# Technical *Info*

**Kit de correia dentada CT 939 K2/K3 pelo exemplo:  
VW / Audi 2,5 TDI 5 Zyl.**

**Imagem 1  
Arruela**

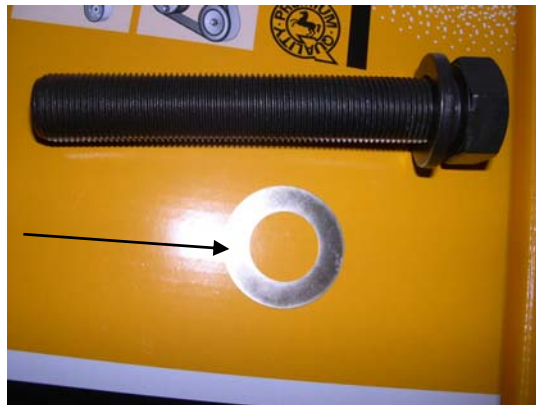
O Kit de correia dentada contém, segundo o conteúdo actualizado, uma arruela plana delgada (revestida com diamantes) a qual até aqui não estava montada no veículo..

Segundo o catálogo VW / Audi, esta arruela especial (4) deve ser montada entre a roda de accionamento da cambota (3) e o amortecedor de oscilações de torsão (5). Assim é melhorado o coeficiente de fricção.
